ESTUDIO DE ACTUALIZACIÓN DEL
PLAN REGULADOR COMUNAL
DE SANTO DOMINGO

Informe de Sistematización
Observaciones Fundadas a la Imagen Objetivo

AGOSTO, 2022

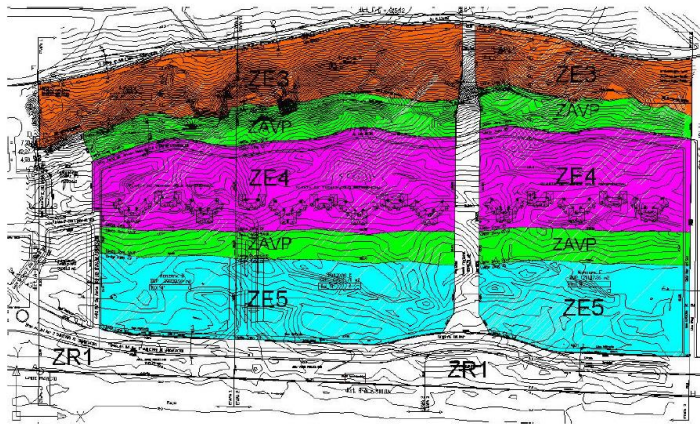
LOCALIDAD: ROCAS DE SANTO DOMINGO	
TEMA: ZONIFICACIÓN	
2. PLANO O IMAGEN DE REFERENCIA EN LA OBSERVACIÓN	3. SÍNTESIS CONTENIDO OBSERVACIÓN
<p style="text-align: center;">SIMBOLOGÍA</p> <p style="text-align: center;"> ÁREAS DE CONSERVACIÓN NATURAL PLAYAS Y PARQUE DUNARIO </p>	<p>Consulta si el área residencial propuesta en el sector Dunas se emplaza sobre el bosque de microclima adosado al farellón costero.</p>

SE ACLARA que la propuesta de imagen objetivo se origina a partir de la consideración que actualmente la norma que los rige permite el desarrollo inmobiliario de gran parte de la extensión de ambos, sin dotarlos de elementos que propendan al resguardo de sus condiciones naturales. En contraposición, la propuesta expresada en esta imagen objetivo reduce la superficie para el desarrollo de proyectos residenciales y de equipamientos sobre dichos sectores, concentrando la posibilidad de desarrollo hacia el borde del farellón costero, y resguardando los corredores biológicos presentes en él.

En particular sobre el sector comentado, la Imagen Objetivo propone definir una zona de área verde en el bosque emplazado en el pie del farellón costero. La precisión de ese territorio se abordará en la etapa de anteproyecto, manteniendo el objeto de proteger elementos de valor ambiental.

Imagen Objetivo

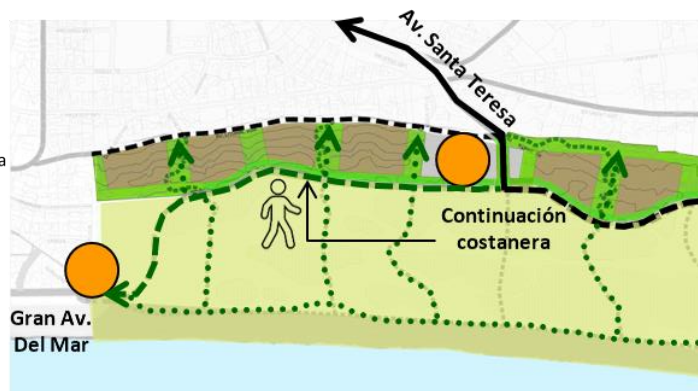
Bajo la razonable perspectiva del Municipio de preservar y potenciar el patrimonio natural del balneario, se hace necesario potenciar el desarrollo inmobiliario que permita sostener la demanda actual y futura que la propia Imagen Objetivo plantea, especialmente en los terrenos del farellón costero, dado su alto valor respecto de orientación y vistas y su rol de conector entre la ciudad y las dunas. Es necesario entonces que la modificación al PRC se haga cargo de la realidad de que las zonas de dunas no sólo pertenecen al municipio sino que también a terceros privados que han hecho una gran inversión en las últimas décadas en estos terrenos, específicamente por su actual potencial de desarrollo inmobiliario, y por lo tanto se requiere de una definición no sólo respecto de normas especiales de uso de suelo, edificación y ocupación de suelo, sino que también en cuanto a normas que hagan sustentable la transformación conceptual del uso de las dunas que se pretende, otorgando un marco comercial, administrativo y legal preciso, que asegure a todos los interesados un proceso justo y equilibrado.

Las normas que el plan regulador vigente determina sobre este territorio, no reconocen la condición natural del borde costero, cuyo valor ecológico y de mitigación natural de riesgo de tsunamis (el tema de las dunas es un atributo - identitario de escala comunal) se ven seriamente amenazados por la posibilidad de intervención que el plan vigente permite. La propuesta de imagen objetivo busca fomentar un desarrollo inmobiliario que entregue valor agregado, referido al reconocimiento de los atributos naturales del entorno. Ante la disminución de la intensidad de ocupación del sector dunario, la imagen objetivo considera

En virtud de lo anterior, SE ACOGE PARCIALMENTE la observación, señalando que la definición de la norma urbana se abordará en la etapa de anteproyecto, manteniendo por objeto un desarrollo controlado que propenda al resguardo de los elementos de valor natural de ese territorio.

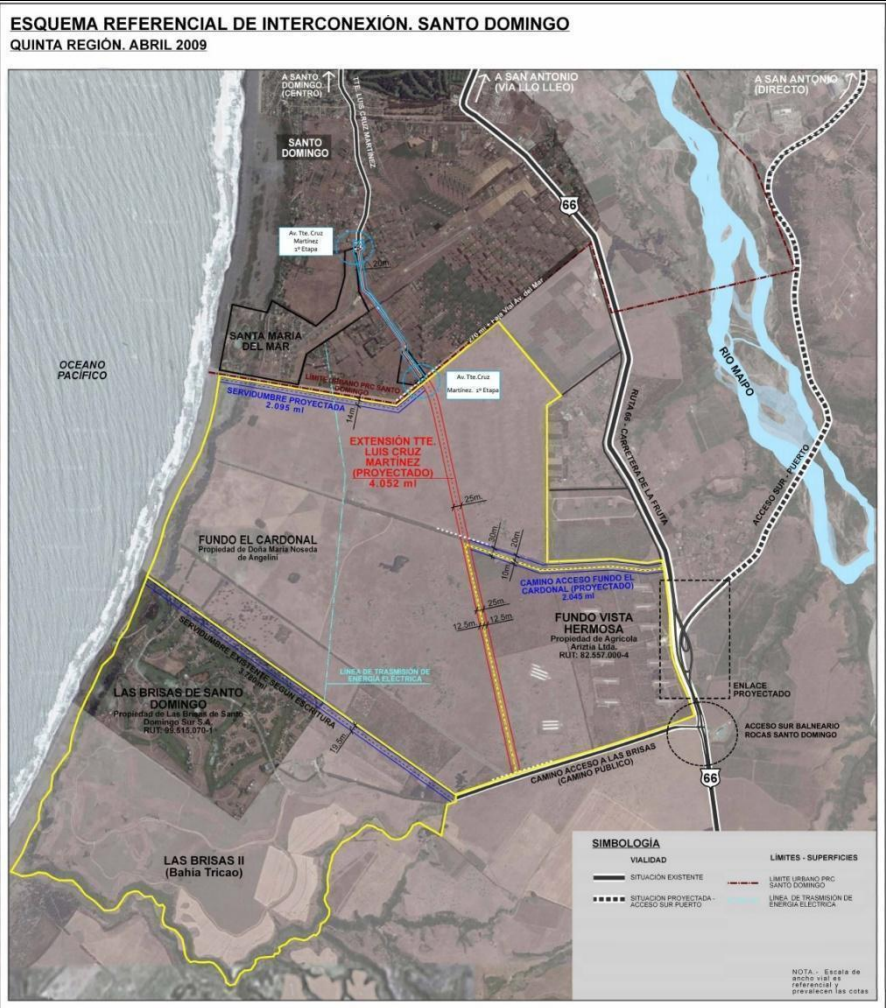
A.- El Plan Comunal en elaboración representa una oportunidad para planificar la vialidad estructurante del territorio comunal fuera del límite urbano, facultad que le compete ante la ausencia de un Plan Intercomunal. Ello permitirá una adecuada conexión con urbanizaciones existentes, ubicadas más allá de este límite, en particular hacia el sur oriente, sector que a juicio de requirente debería comunicarse con el área urbana de Santo Domingo a través de la extensión de la Avenida Luis Cruz Martínez, generando una alternativa de conectividad distinta y complementaria a la actual ruta 66. La misma situación ocurre en el Borde Costero, al sur del área urbana vigente, sector en que también debería definirse la vialidad estructurante que asegure la conectividad de la ciudad por ese sector, preservando así su vocación balnearia.

B.- Señala que es conveniente regular el desarrollo del borde costero sur de Santo Domingo, para controlar un posible crecimiento del sector en parcelas de agrado, sin orden ni articulación con la ciudad, que estando sin regulación, podría darse en ese sector. Señala que una forma de lograrlo es a través de la expansión del límite urbano a un área mayor, de acuerdo a las competencias del Plan Comunal, sin perjuicio de recurrir a otros instrumentos de planificación territorial que permitan concretar la regulación propuesta.

C.- Hace referencia a las malas experiencias en la ciudad sobre las antiguas parcelaciones, hechas hace muchos años fuera del límite urbano, estructuradas con una débil y trabada vialidad. Hoy están dentro del límite urbano, donde su débil vialidad está generando una gran dificultad para el desarrollo urbano. Para no repetir dicha mala experiencia, el solicitante recomienda planificar la vialidad fuera del límite urbano propuesto, previendo un futuro crecimiento de la ciudad. En atención a lo anterior, es importante planificar el desarrollo de la zona de expansión urbana y su conexión con la ciudad a la brevedad, con el fin de lograr que su ocupación con parcelas asegure que la vialidad estructurante cumpla su propósito en el largo plazo, de manera integrada reforzando la imagen objetivo definida.

En virtud de lo expuesto anteriormente, se estima NO ACOGER la observación ingresada.

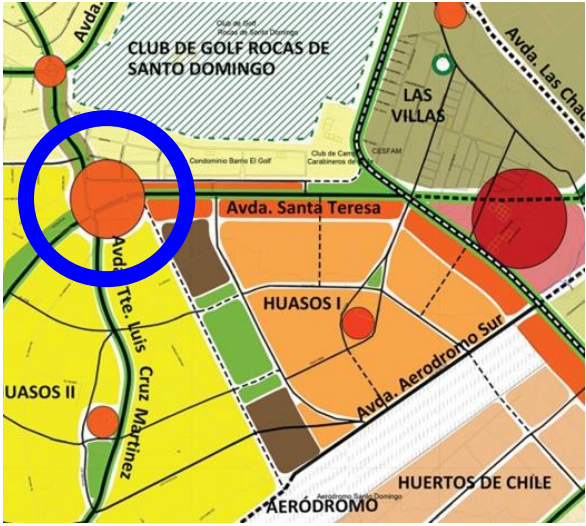
TEMA: NORMA URBANÍSTICA, USOS DE SUELO	
2. PLANO O IMAGEN DE REFERENCIA EN LA OBSERVACIÓN	3. SÍNTESIS CONTENIDO OBSERVACIÓN
	<p>El interesado señala que el centro geo político de la comuna estará en la intersección de Luis Cruz Martínez con Santa Teresa. Consecuente con ello, se debe considerar el desarrollo de actividades comerciales menores como por ej. Librerías, oficinas profesionales u otras no invasivas, al menos en 200 mts. en la dirección de cada uno de los puntos cardinales, es decir 200 mts. antes y 200 mts. después de la intersección en cada vía que constituyen el eje de intersección.</p>

4. RESPUESTA A LA OBSERVACIÓN:
<p>La imagen objetivo identifica y releva el área de equipamientos mencionada, estableciendo la posibilidad de equipamientos en dicho sector.</p> <p>SE ACOGE la observación, señalando que en etapa de Anteproyecto se definirá la precisión de los territorios y tipos de equipamiento permitidos en el área señalada.</p>

Las Vertientes

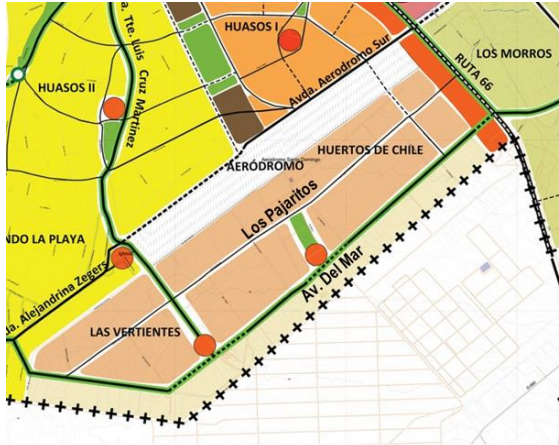
Se hace hincapié en la conectividad a la Ruta 66 por la Av. Los Pajaritos y Av. Del Mar, constatando que la actualización del Plan no asegura la pavimentación de ambas calles y que, considerando la falta de mantención de los caminos del sector y la contaminación atmosférica que eso genera, un mayor flujo agravaría el problema.

2. Se señala que la propuesta no contempla la creación de áreas verdes para el sector, lo cual confirma la falta de interés del municipio en integrar este barrio dentro de sus planes de mejoramiento de infraestructura. Solicitan incluir áreas verdes para el sector de Las Vertientes.

En virtud de lo expuesto anteriormente, se estima NO ACOGER el punto 1 de la observación.

2. Se aclara que la Imagen Objetivo propone para el sector un área verde emplazada en terreno sur del aeródromo, considerando que estos sitios presentan usos agrícolas y no se encuentran desarrollados actualmente por vivienda. De manera complementaria, se propone una subcentralidad de equipamientos locales beneficie tanto al barrio de Las Vertientes como a Huertos de Chile. Sin perjuicio de los anterior, SE ACOGE la observación, señalando que en la siguiente etapa de Anteproyecto se definirá la zonificación de áreas verdes del barrio Las Vertientes.

Imagen Objetivo Las Vertientes

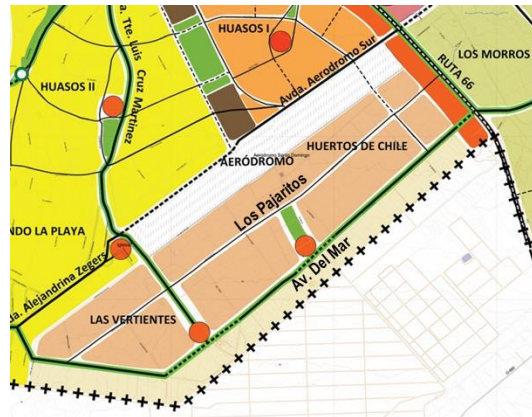
1. Los observantes señalan que sus terrenos son de 5.000 m² o de mayor superficie. Solicitan aumentar el coeficiente de uso de suelo, que actualmente, que actualmente es de 0,10, generando disposiciones para los copropietarios de los condominios acceder a la construcción de ampliaciones, techos de estacionamiento, logias, quinchos u otros.
2. Así mismo, solicitan eliminar aspectos como la definición de ante jardín, dado que sus proyectos lo contemplan según la disposición de la vivienda

entre otros. Sin perjuicio de lo anterior, se señala que la observación es consistente con el objetivo de desarrollo urbano propuestos en Imagen Objetivo sobre optimizar el uso de suelo urbano vigente, avanzando en un proceso de consolidación e intensificación controlada de sus distintos barrios.

En este sentido, SE ACOGE la observación, señalando que en etapa de Anteproyecto se definirá la precisión de la norma urbanística que define, entre otras materias, el coeficiente de ocupación de suelo, instancia donde se tendrá en consideración la observación ingresada.

2. Sobre la distancia de los antejardines, tal como se indica en la observación, los desarrollos están acorde con lo dispuesto en la actual Ordenanza, por lo tanto, no existe conflicto en la aplicación de esta norma. Así mismo, se aclara que el instrumento no es retroactivo en la aplicación de la norma, por lo tanto, en caso de existir alguna modificación con respecto a esta materia, no afecta a las edificaciones existentes en el sector. En este sentido, NO SE ACOGE la observación respecto a esta materia, reiterando que las normas urbanísticas se definirán en la etapa de Anteproyecto, instancia en la cual se tendrá en consideración los desarrollos existentes y será acorde a la imagen urbana que se quiera para ese sector.

Imagen del Bañero Fundacional de Santo Domingo:

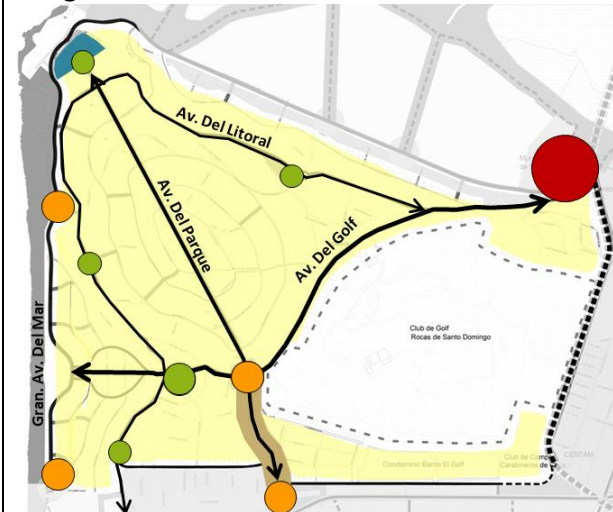
1. Se plantea preocupación respecto de la propuesta de usos mixtos, con comercio, en la Av. Arturo Phillips, por dos razones. En primer lugar, porque corresponde a una zona que debe ser identificada como de riesgo de inundación fluvial y por tsunami. Y, en segundo lugar, porque el comercio atrae gente y sus consecuencias muchas veces no se pueden controlar, como por ejemplo el aumento vehicular, mayor cantidad de basura, vendedores ambulantes y delitos.
Se plantea que los puntos de equipamiento mixto tanto en Arturo Phillips como en Av. Del Mar deben eliminarse, dado que el comercio existente en el bañero se percibe como suficiente.

Se solicita que, si se lleva a permitir uso comercial en el sector indicado, las autoridades modifiquen las ordenanzas municipales (cierros verdes) para poder proteger mejor las casas.

2. Se solicita que, dado que el plan propuesto aumenta la densidad poblacional, se evalúe el impacto que tendrá el aumento de población en relación a la suficiencia de los servicios de seguridad y vigilancia, de salud y de bomberos. Actualmente la comuna cuenta con una subcomisaría, con una dotación de 1 carabinero cada 800 habitantes, y dos móviles, que forman parte de la jurisdicción de San Antonio. Con respecto a Salud, la comuna cuenta con un CESFAM y una posta rural. Y, en cuanto a Bomberos, la comuna dispone de una compañía.

3. Se plantea que en la actualidad es difícil salir de Santo Domingo hacia San Antonio en horario punta (7:30 a 9:00 hrs aprox., y 17:15 a 19 hrs aprox.), situación que se acentúa en períodos en los que “el casco histórico y, en general, todas las casas desde Santa María hacia el sector de La Parroquia y otros sectores aledaños como las Villas, Huasos 1 y Huasos, 2, sector Aeródromo están habitados” (entre enero y marzo). Se manifiesta preocupación respecto del significativo aumento de la densidad poblacional permanente y transitoria propuesta por la imagen objetivo traerá como consecuencia una gran congestión vehicular, para la que la estructura vial actual no está preparada.

4. Se solicita resguardar la esencia del barrio balneario (“casco histórico”), de carácter residencial, caminable, tranquilo, donde es posible apreciar los jardines y las casas porque no cuentan con cercos cerrados y donde hay premios a los mejores jardines, pero que no es necesario contar con medidas de protección en las casas porque la inseguridad no ha sido un problema, hasta ahora.
El plano regulador debiera ser el que se ajuste a los vecinos que por años tenemos vivienda en él y no que los vecinos seamos los que debemos ajustarnos al plan regulador.

1. La propuesta de Imagen Objetivo plantea concentrar equipamientos de mayor intensidad en los puntos específicos graficados en el plano, además de promover un desarrollo mixto en el borde sur de Av. Phillips combinando actividad residencial con equipamientos de menor intensidad y compatibles con ésta, reconociendo el potencial de desarrollo que dicha avenida presenta.

Con respecto a las áreas de riesgo identificadas por el Estudio de Riesgos desarrollado durante las etapas anteriores del plan, se aclara que es correcto señalar que el sector de la Av. Arturo Phillips es un territorio que presenta amenazas de inundación por tsunami y por desborde de río. Sin embargo, las precisiones normativas relacionadas a dichas áreas de riesgo serán definidas durante la próxima etapa de anteproyecto. En este contexto, se aclara que la propuesta de imagen objetivo apunta a habilitar este sector como un eje de usos mixtos con algunas concentraciones de equipamientos puntuales. Para la ejecución de dichos proyectos, será requerido un estudio fundado de riesgos que defina las obras de mitigación para cada caso.

En cuanto a los efectos que pueda tener la consolidación de un frente de equipamientos y servicios sobre la Av. Arturo Phillips, entre ellos el aumento de la congestión vehicular, cabe señalar que el estudio de capacidad vial que complementará el plan durante la etapa de anteproyecto permitirá evaluar si es necesario ampliar la faja vial, en atención al mayor flujo vehicular que pueda producirse en relación al sector comercial y al acceso a la playa Marbella.

Borde Río Oriente

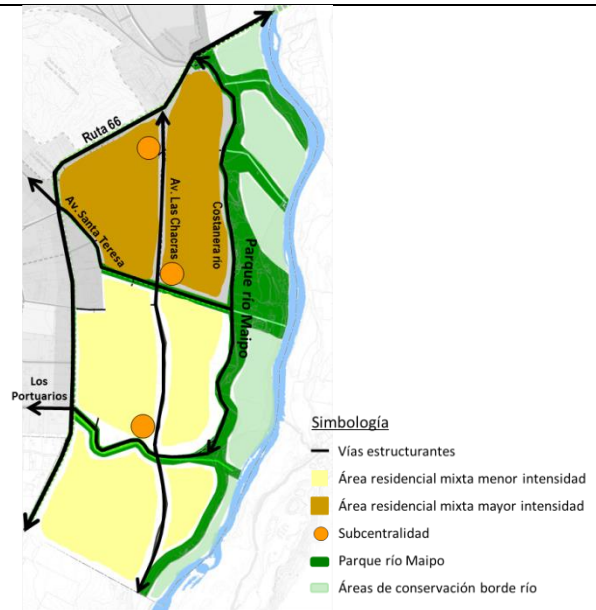
- Resguardar que el uso residencial y de equipamiento en el lecho del río, no generen intervenciones ni daños al ecosistema. En particular, lo referido al área mixta de mayor intensidad de ocupación.
- En zona de baja intensidad, considerarlas como zonas de conservación por las inundaciones.

Cabe señalar que el PRC tiene la facultad de permitir o restringir el desarrollo de áreas, sin embargo es competencia del sistema de evaluación de impacto ambiental determinar restricciones asociadas a que no se generen daños al ecosistema.

MEJORAMIENTO DE PROPUESTA SECTOR CAMPO DUNARIO Y FARELLON COSTERO *

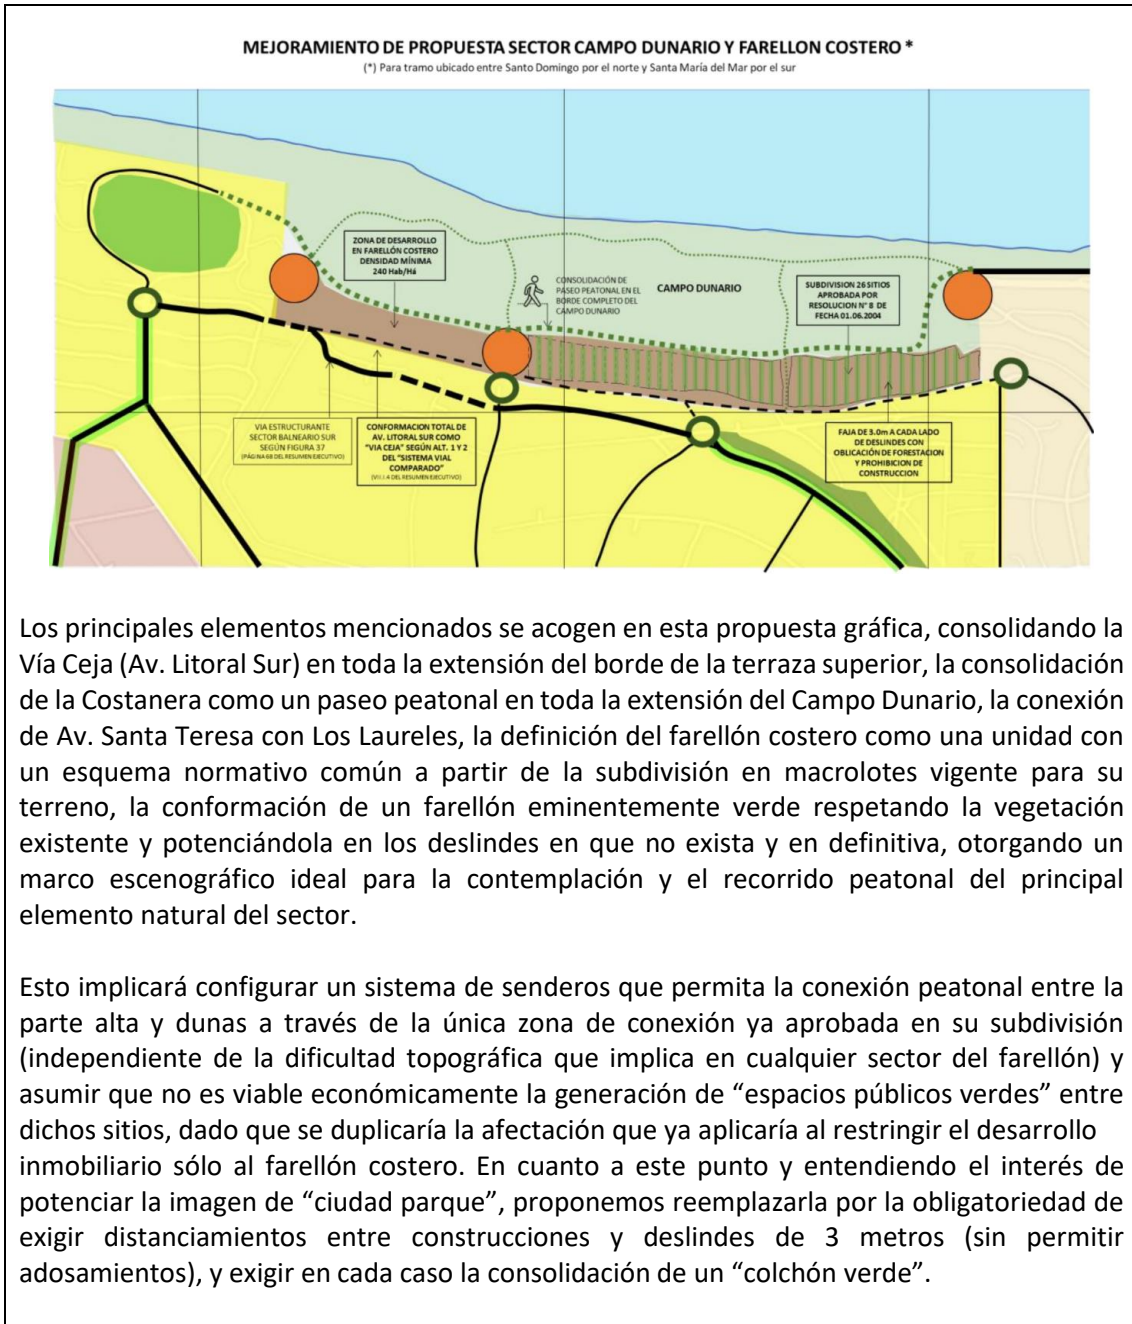
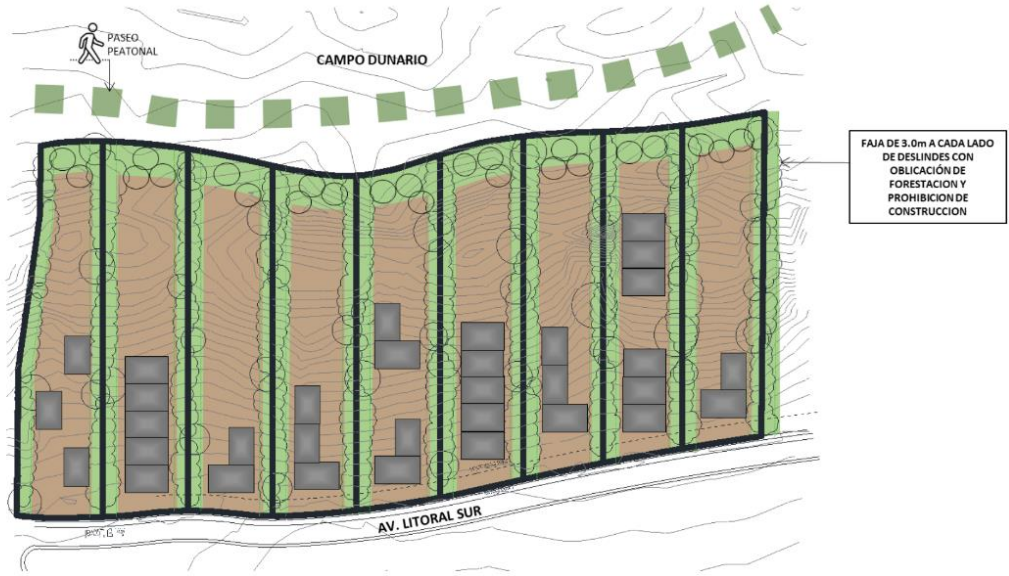
TEMÁTICA: ZONIFICACIÓN Y NORMA URBANÍSTICA SECTOR DUNAS
2. SÍNTESIS CONTENIDO OBSERVACIÓN E IMÁGENES DE REFERENCIA
<p>El observante señala que el Impacto de la propuesta sobre su terreno implicaría:</p> <ol style="list-style-type: none"> 1. Disminuir en aproximadamente un 75% la superficie habilitada para desarrollo inmobiliario. 2. Disminuir en aproximadamente un 83% su cabida inmobiliaria - y por ende su valor patrimonial- considerando la normativa vigente para las zonas que ya no estarán habilitadas para el desarrollo y la de la única zona que quedará apta para éste. <p>Comparten la motivación de proteger el Campo Dunario urbano de Santo Domingo, sin embargo la intención de protección no es suficiente para resarcir el grave daño patrimonial que la propuesta de Imagen Objetivo profiere a su terreno, pues limita enormemente su desarrollo y vulnera los derechos adquiridos en función de la normativa vigente y de todas las actuaciones administrativas del propio Municipio que siempre reconocieron el potencial inmobiliario del terreno en cuestión, incluso otorgando un Permiso de Urbanización para el loteo aprobado y vigente de nuestra propiedad.</p> <p>Es indispensable promover cambios al PRC que sean sustentables no sólo desde el punto de vista ambiental sino que también desde la perspectiva económica, y por lo tanto, aquello que se perdería en términos de superficie y cabida para el desarrollo inmobiliario, necesariamente se debe compensar en densidad, ocupación de suelo y condiciones de edificación que al ser aplicadas a las zonas de Farellón costero -donde sí se permitiría dicho desarrollo- sustenten un valor patrimonial similar al actual para la Inmobiliaria.</p> <p>Según lo expuesto anteriormente, el observante genera una propuesta de mejoramiento a la Imagen Objetivo, basado en los siguientes elementos fundamentales:</p> <ol style="list-style-type: none"> 1. Protección Real y Total del Campo Dunario 2. Consolidación del Sistema Vial Existente 3. Consolidación Total de la Vía Ceja 4. Sustentabilidad Ambiental 5. Sustentabilidad Económica

Finalmente, la normativa vigente permite una cabida de 1.334 unidades de vivienda en las 33há. brutas de nuestro terreno. Al concentrar el desarrollo inmobiliario sobre el farellón costero, tomando como base la subdivisión aprobada para nuestro terreno mediante resolución N° 08 de fecha 01.06.2004, se debe otorgar a dicha zona un marco normativo que permita mejorar la densidad existente en la norma actual (ZE3 = 160 Hab/Há) de manera de viabilizar su desarrollo y compensar la pérdida patrimonial que implica anular el desarrollo de nuestro terreno en la zona de dunas, llevándola a una densidad mínima de 240 hab./há, que en todo caso es muy inferior a la que se debiera aplicar para compensar en el sector de farellón costero, lo que se estaría perdiendo en el sector de dunas.
